史跡福岡城跡、下の橋門・復元批判：近世城郭理解への問い

史跡福岡城跡、下の橋門・復元批判 －近世城郭理解への問い－

さて現在実施中の復元案は、文化庁に提出された復元設計書に、復元考察とその根拠が記されている。この復元設計書は現状変更許可申請書として文化庁に提出された文書であり、現状変更の許可を得る根拠、市税を投入する根拠になった文書である。公的文書であり、情報公開の対象である（本稿でいう復元案は平成17年8月9日福岡市教育委員会『史跡福岡城跡「下の橋大手門」復元設計資料』を指す）。以下この復元案について検討するが、次の2点について大きな問題がある。

図 - 2 復元図 西面（外側、表側）

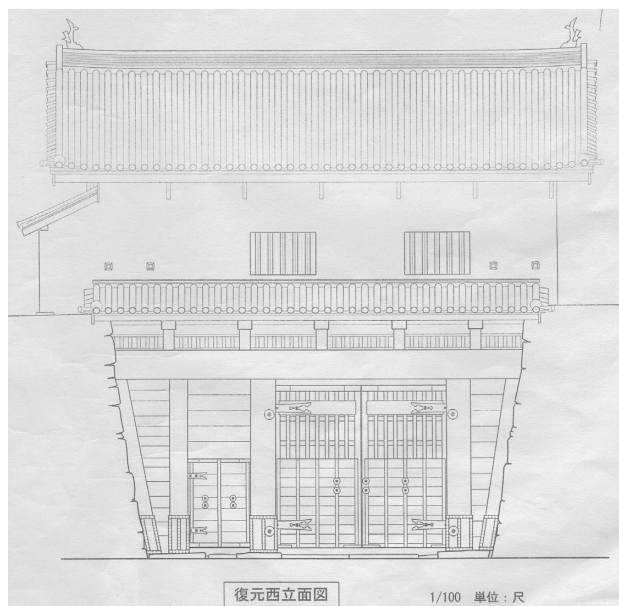
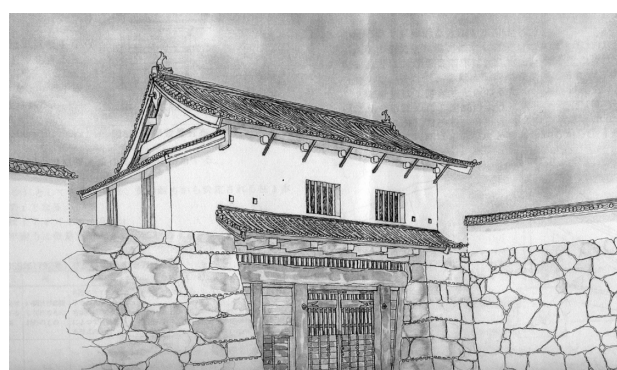
- i) 前面（西側・城外側）二階窓の構造、形。左右引き戸窓（復元案）なのか、上下突き揚げ戸窓なのか。および窓の数。

筆者が復元完成予想図を見て、感じた疑問・違和感はいくつかある。まず表側・城外側の窓は二つで、間に壁をはさむ非連続窓であった（図-2.6）。対して、裏側・城内側窓は三つもあって、かつ連続窓であった。城門に限らず、城郭建物は外の敵を意識するので、表側・城外側に窓が多い。この点、櫓は顕

著で、櫓の多くは城内側に窓がないか、または少ない。極端な例かもしれないが、門でも内側に窓が全くない門がある¹⁾。逆に表側・外側に窓のない門は一つもない。敵は外から攻めてくるという考えで城は作られる。窓の数はこの考えの延長上にあって、外側の窓数が多いか、同数が原則である²⁾。外側窓の数・面積を増やそうとするために連続窓の採用が多い。戸は上（前）に開く突揚戸か、または引戸ならば、簡単に外れるものにする。今回復元案は裏側（城内側）の窓数が三つと多く、かつ連続する窓である。逆に表側は二つしかなく、連続しない。より重要な外側窓への配慮が少ない。表と裏が逆ではなかろうか。

つぎにバランスである。外側壁には左右の銃眼がある。これを基準とすれば、ひどく右に偏った窓に見える。門の窓は通路全体のバランスで配置される。本丸表門（古写真）に歴然である。図上でも不自然だから、現実の建物になれば違和感は強調されよう。これが2点目の疑問である。

図 - 4 二階内部

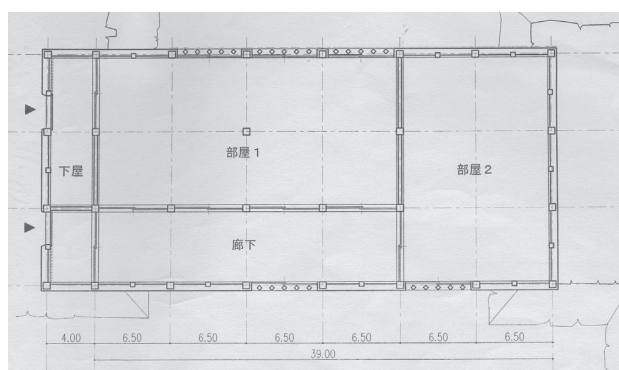
この2点に密接に関連して、櫓門二階に石落としがない、また入り口を別々にしていながら内部は自由に行き来できるという二階内部の間仕切りの問題もある。

また櫓門内部の設計を見ると、仕切こそは設けているが、板戸であって開閉自由になっている。入り口を別にしても内部が一緒ならば、わざわざ入り口を複数作る意味は、もともとない。

図 - 5 北面（左図）、南面（右図）

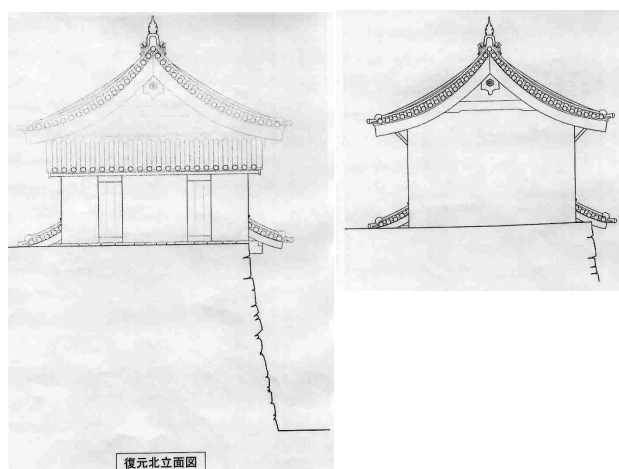
ii) 二階側面の入り口（戸前）が片側（北）に二つもあって、片側（南）には全くないこと。

じつは復元案を見て最初におかしいと思ったのは櫓部分への入り口（福岡城では史料上、「戸前」とみえる）である。北側に二つの入り口があって、南側には入り口がなかった。門内部を通行することの

できない、行き止まりの門である。下の橋門は升形を構成する門である。升形は堀も含めて、全体として虎口（入り口）を防衛するもので、門は渡櫓であり、「渡」（通行）が可能でなければならない。本質は通路で橋である。片側に二つも入り口があって、かつ反対側に口（出口、入り口）がないというような升形門の類例はない。

渡櫓は合戦の際には武器・弾薬を補給し、負傷もする兵員を迅速に交代させる必要がある。外部（門外）との接点は多い方がよい。渡櫓（櫓門）は石垣の上が二階になる（石垣上から見ればそこが一階で、門部分は地下に相当する）。両脇の石垣部分以外には平面的に接する場所がない。城門は戦場になる運命を負っているから、防御のみならず、火災も意識した（事実上の橋門、下の橋門は、いずれも火災を経験した）。こうした場合、片側に複数の門を設け、片側には非常口さえ設けないのでは、あまりに不自然である。

図 - 9 表門窓 (図 - 8 の拡大)

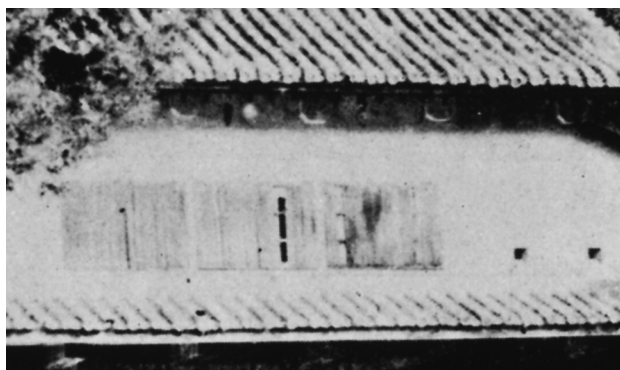
以下ではどこで誤認が生じたのかを検証する。述べてきたように、筆者は上の橋門の窓は、本丸表門ほかと同じく連続窓で突揚戸窓であったと考えている。本丸表門古写真（図-9）には、六枚の突揚戸が写るが、右から三枚目の突揚戸はうち一枚の板戸が完全に落下した状態である。そこに格子があることは確認できる。その背後が暗いから、戸の裏側に控える戸板はなかったか、はずれされていたらしい。

さらにその右（右から二枚目）にも板戸の一部が落下した状態が写っている。こちらの方は後ろが白い。障子か。横棧は落下箇所二枚ともに、同じ高さである（右側の横棧が黒く写る理由は不明。影か）。

図-13 想定される露光過剰

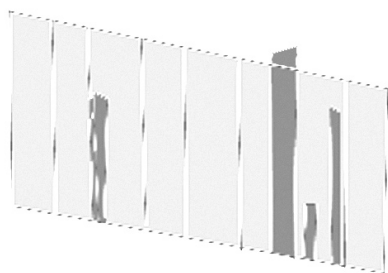
そこで上記想定にもとづいて古写真と同じ角度からのモノクロ絵を、PCフォトショップの照明効果で明度を上げ、コントラストを変えてみる。板の落下部分のみが黒くなって、突揚戸板は白くなった（図-13）。古写真のイメージは、こうしたものであろう。

以上から上の橋門の窓は、連続する突揚戸であると確認できる。古写真では陽光が当たる面が露出過剰になったため、白くとんで、あたかも白壁のように見えたに過ぎない。蝶番から下がる突揚戸は微妙な角度で、鉛直線より上を向くこともある。その分、反射しやすかった。多数の突揚戸が写っている焼失前、熊本城大天守の写真にも順光で白く写った突揚戸がみえる。

図-14 上の橋門周辺の屋敷配置

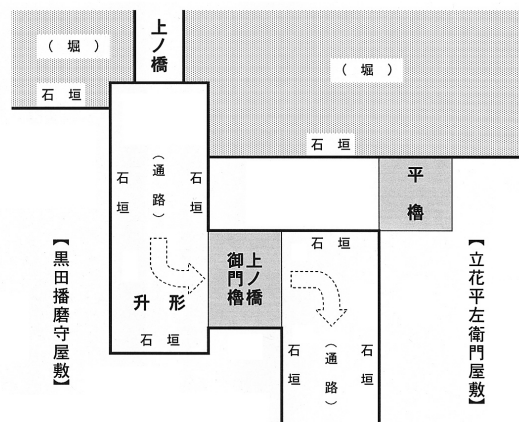
まず上の橋門については北側にある立花平左衛門家と南側にある（黒田）源左衛門家（別時期には播磨守家）の両者が管理していた。

なぜ両家で管理したかということ、上の橋門北側に立花平左衛門家があって、南側に（黒田）源左衛門家・播磨守家があったからである（図-14）。源左衛門・播磨守は三奈木黒田家のことで、当主の名乗りは時代によって変わるが、同じ家である。上の橋門の東側石垣上にはさらに平櫓があって、それも立花平左衛門家が管理していた（『箇所附』天明三年に「上ノ橋平櫓 徳大夫屋敷内有之」。徳大夫家と平左衛門家は同じ）。もし上の橋門の北側に二つの戸前があって、南側に一つの戸前もないとすると、上の橋門の至近にいて主たる管理者であった三奈木黒田家は、門の鍵を開けるのに、いちいち立花家に依頼して屋敷内や平櫓内を通行させてもらわなければならなかった。あり得ない。

図-15 武具櫓口門周辺模式図

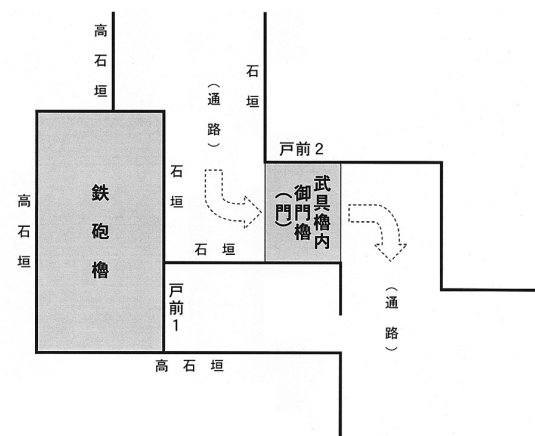
わかる。隣接して鉄砲櫓があった。鉄砲櫓は戸前一つ、武具櫓口門は戸前二つである（「御要害御門法」）。遺構観察によれば、それぞれの間口は鉄砲櫓が610cmで戸前1、武具櫓口門は370cmで戸前2である。戸前ひとつであった鉄砲櫓よりはるかに狭い370cm幅に、二つもの戸前を併置することができるだろうか。武具櫓口門の片側に二つの戸前を置くことは物理的に不可能だし、必要も意味もない（図-15）。

図-16 明治期花見櫓払い下げ見取り図
(『福岡市の近世社寺建築』より)

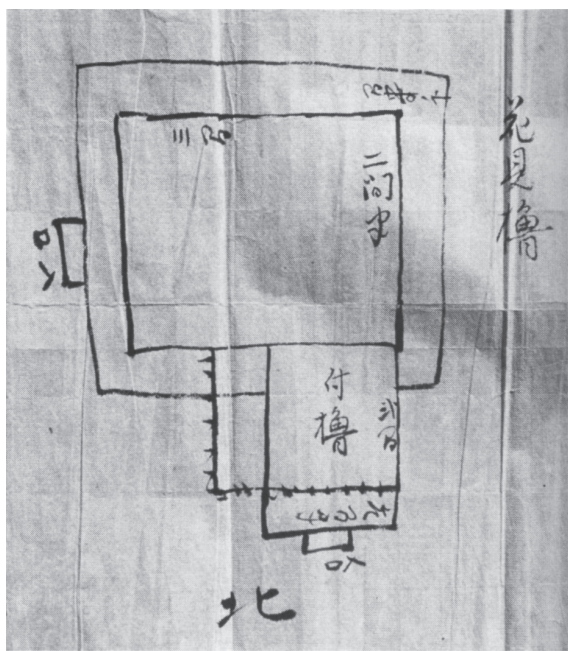
つぎに花見櫓については明治期に払い下げをしたときの見取り図が残されている。これによって南と東の二方向に入り口があったことは明白である（図-16）。

以上片側二つ戸前だったとされた事例が実はすべて片側一つ、異方向戸前であることを明確にした。誤解の背景には戸前の理解の誤りがある。設計案は戸前とは、庇を持つ建物にある入り口のことだと解している。上の橋門は北側にしか庇建物がなかったから、南側には戸前（戸・入り口）がなかったと解したようである。しかし『日本国語大辞典』の戸前は「蔵の入り口の戸のあるところ、また、その戸」であって、そのような解釈ではない。
